改善箇所説明図

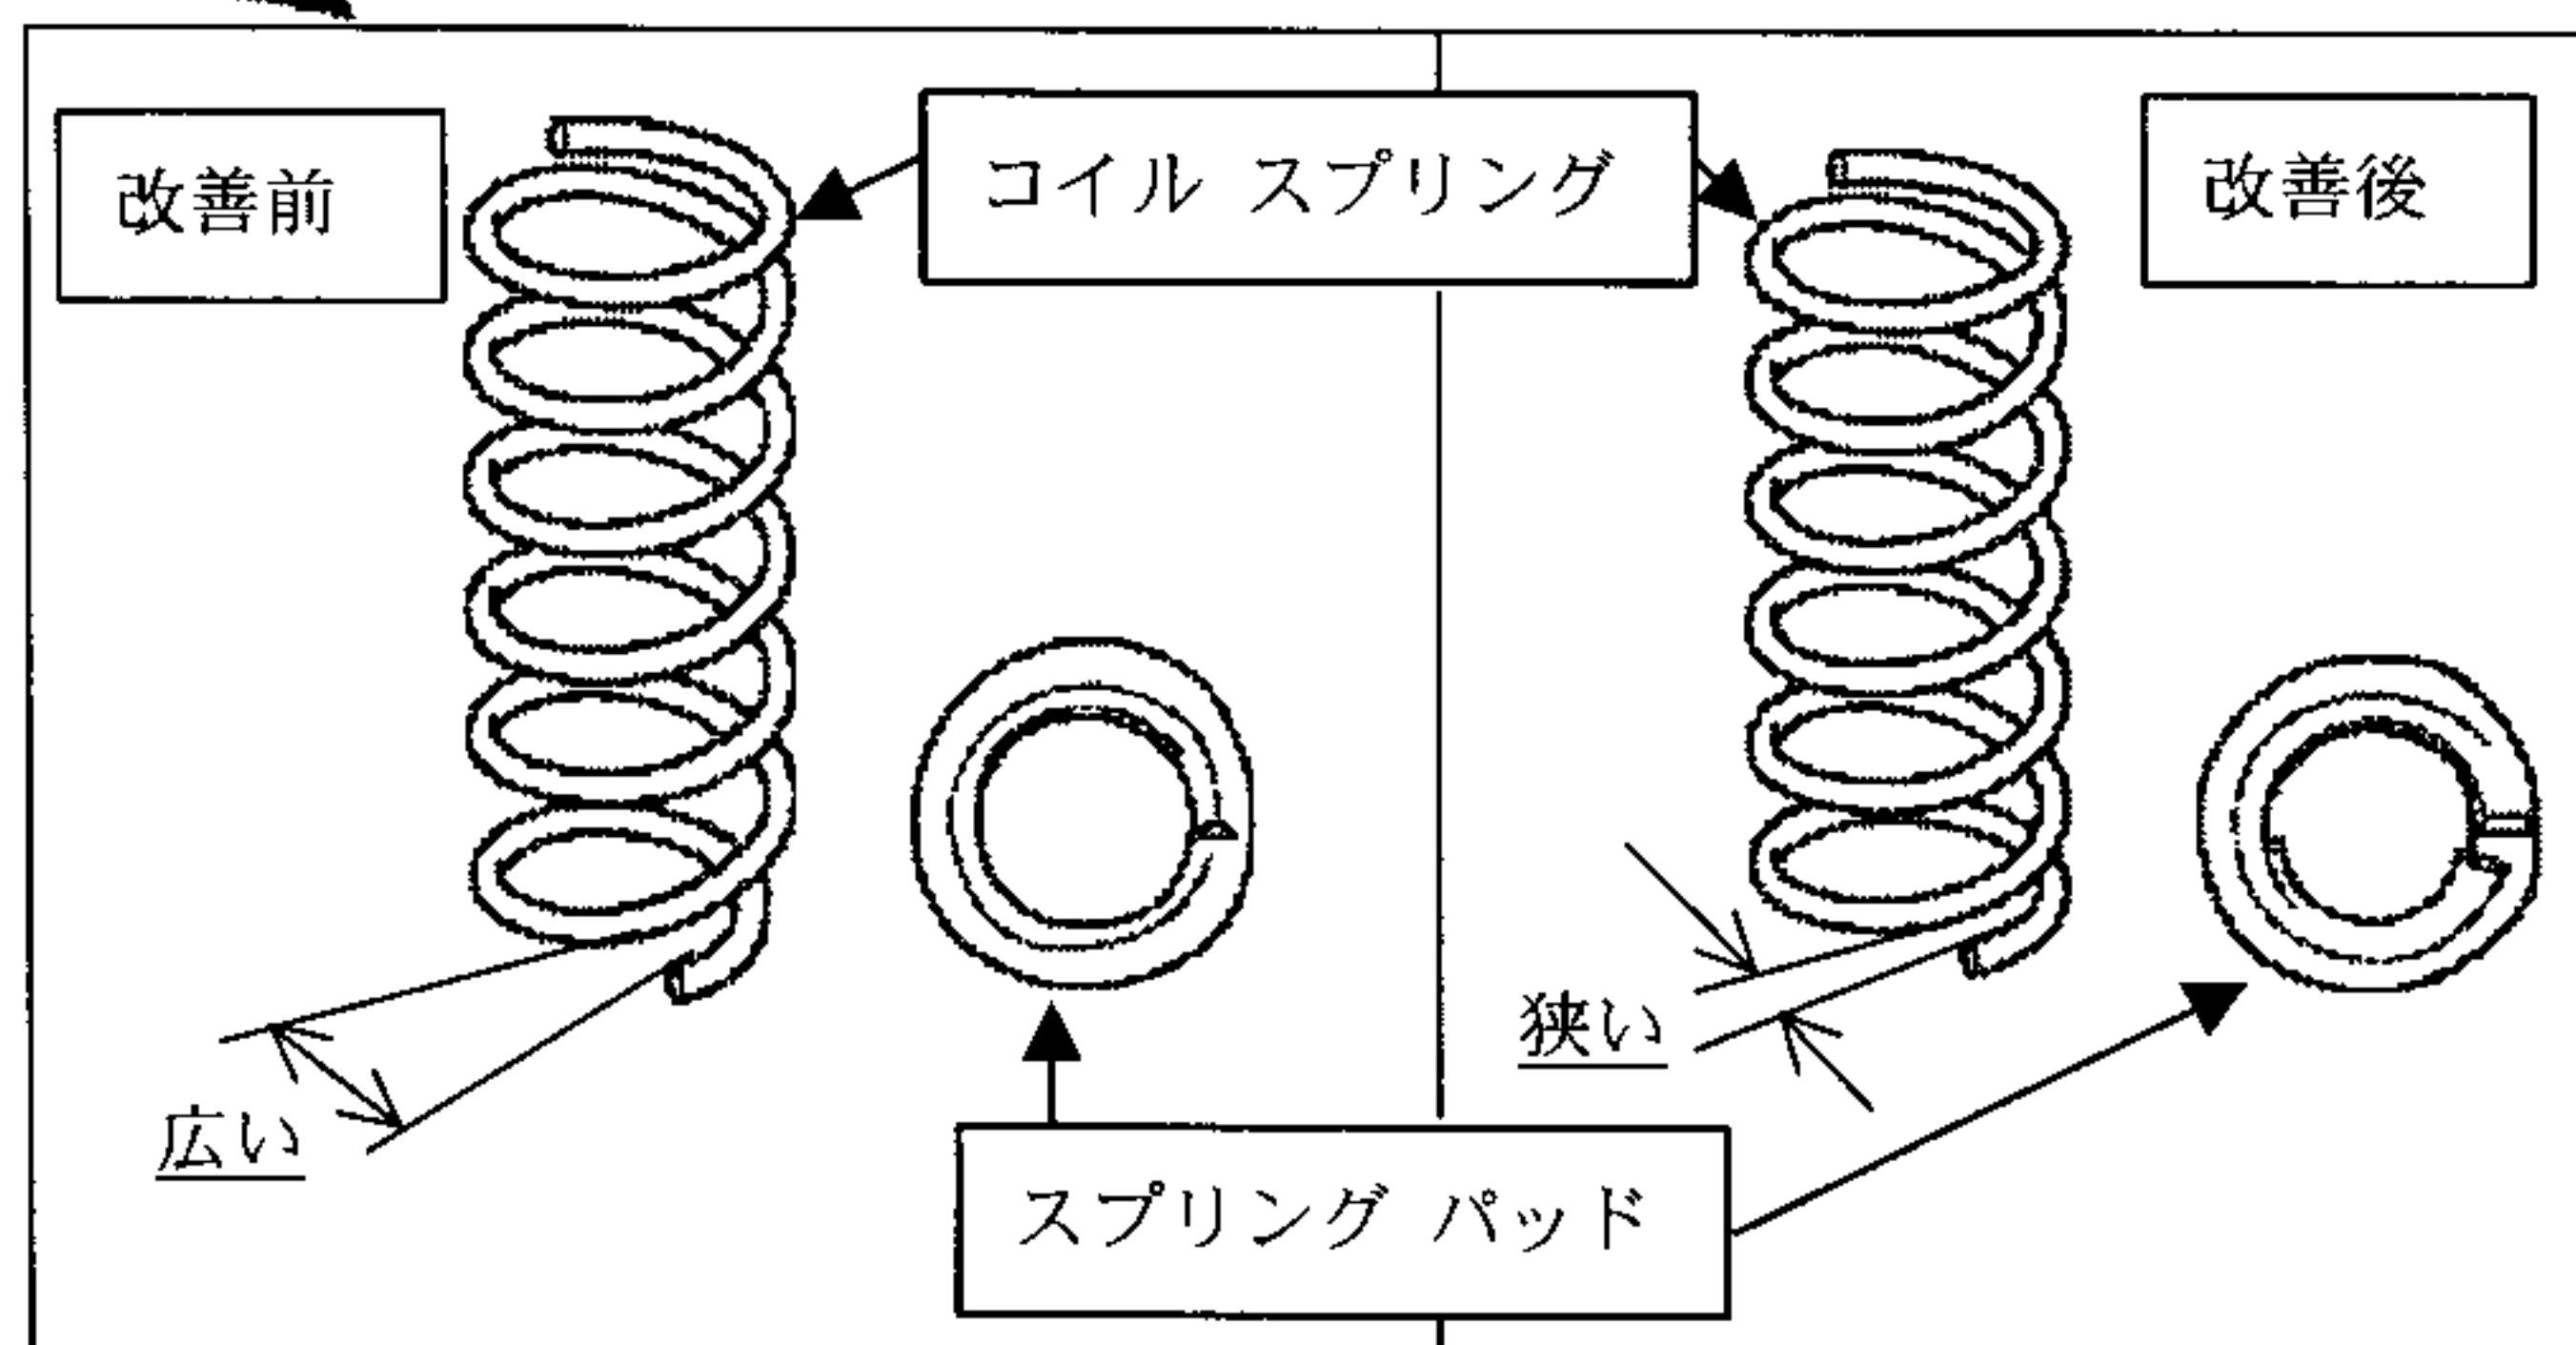
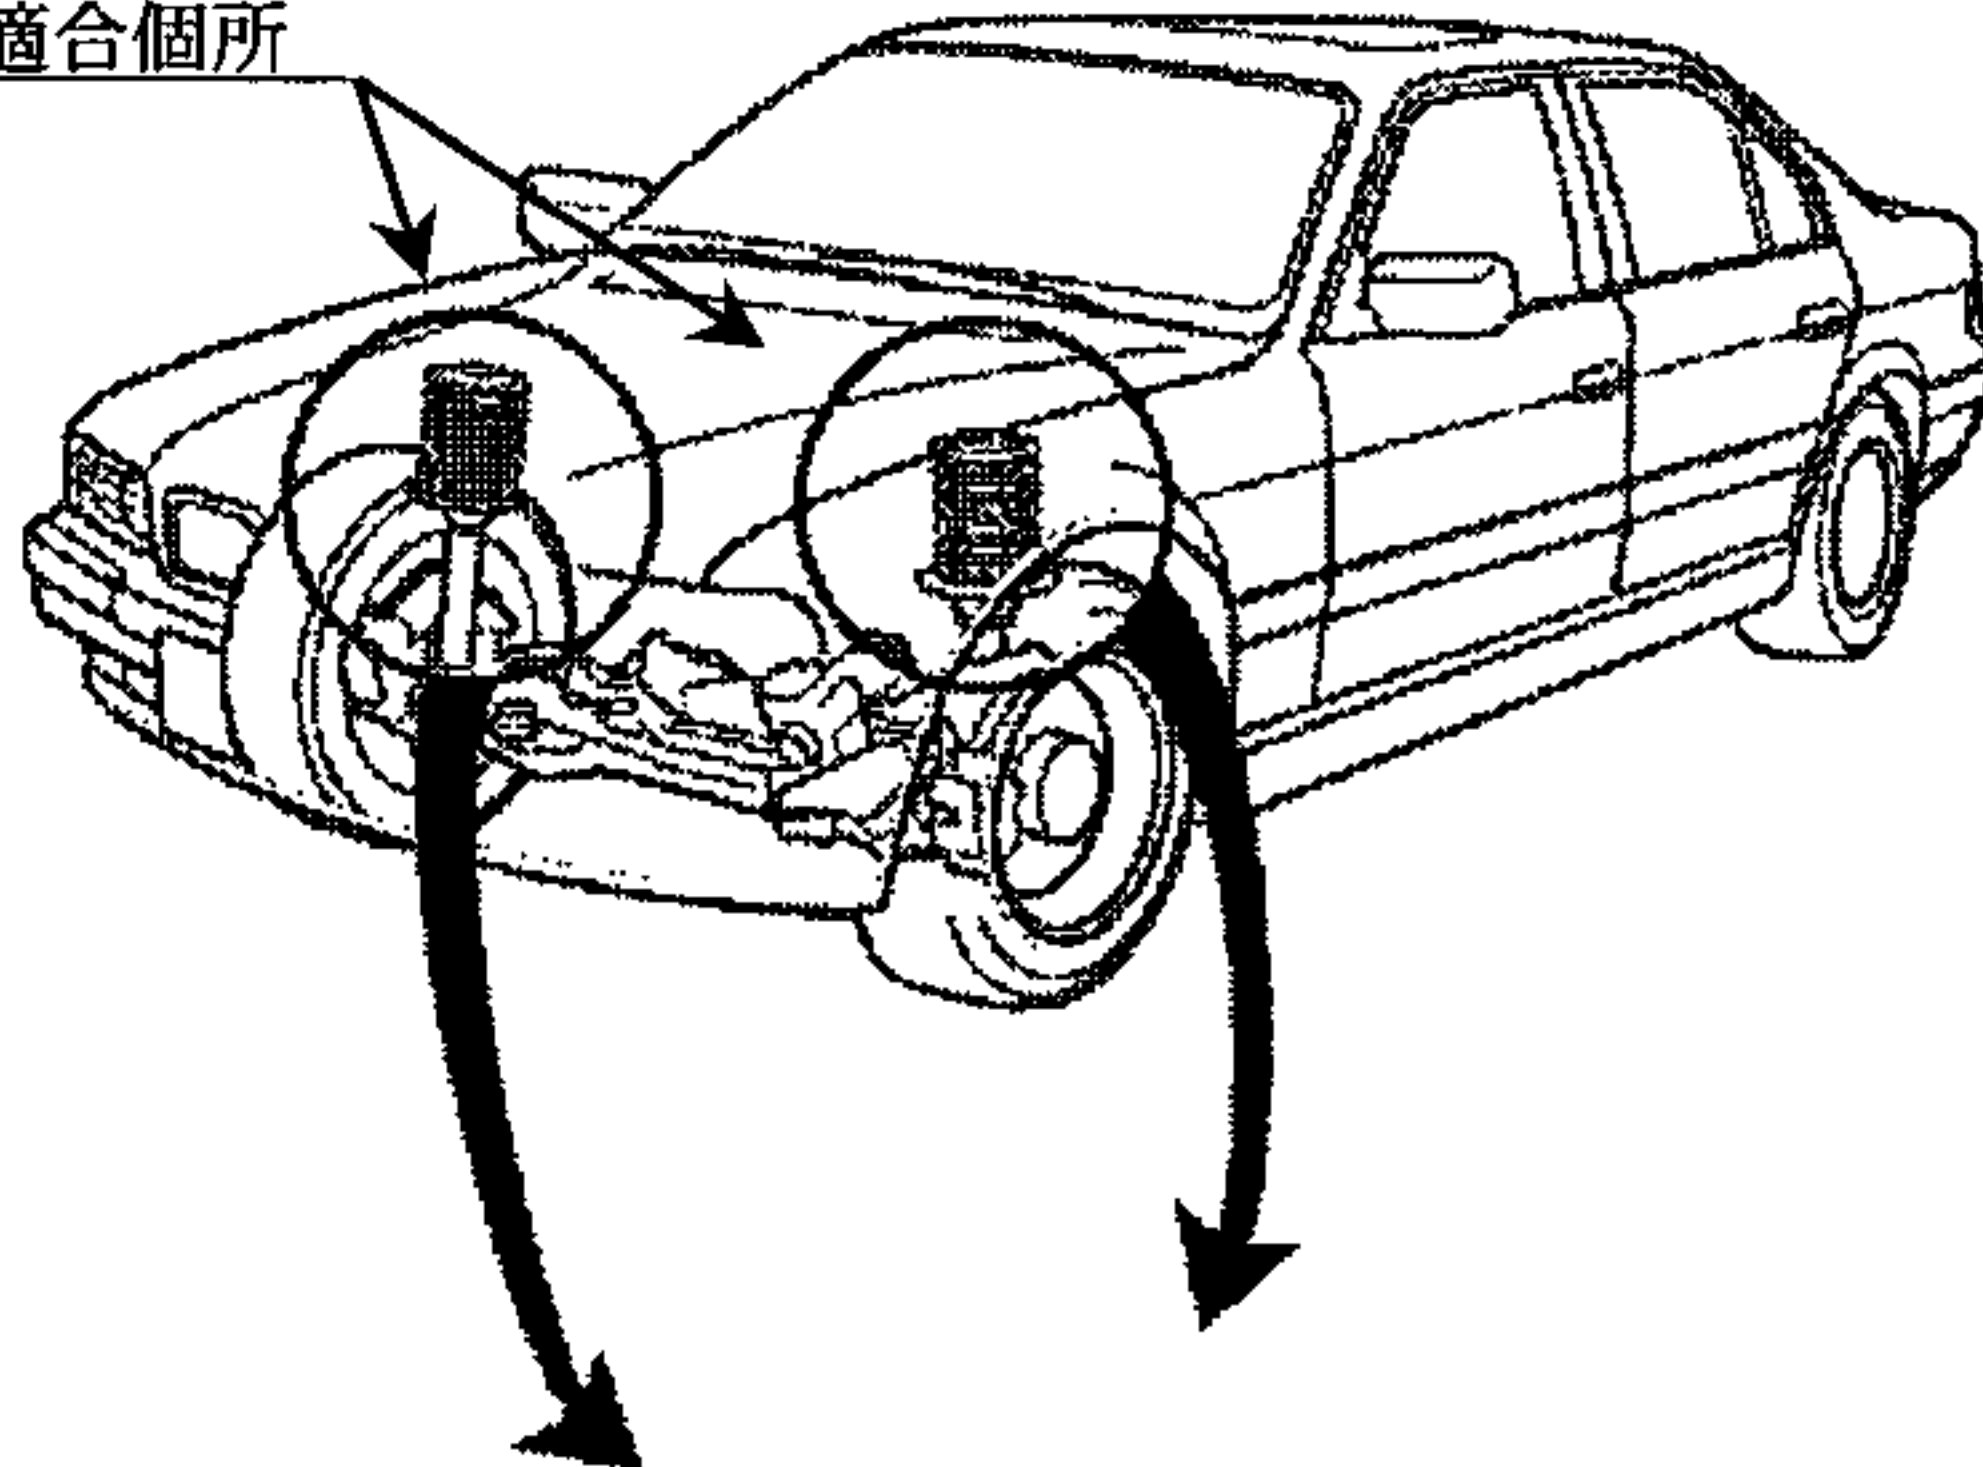
不具合の内容

緩衝装置において、前輪側のコイル スプリングの形状が不適切なため、そのままの状態ですら主に積雪地帯での使用をすると、当該スプリングと下部のパッドとの間に蓄積された異物により生じた傷から腐食することがあり、最悪の場合、折損し、走行安定性をそこなうおそれがある。

全車両、コイルスプリングおよびスプリングパッドを対策品と交換する。

左側コイル スプリングの視認できる個所に黄色のペイントを塗布する。
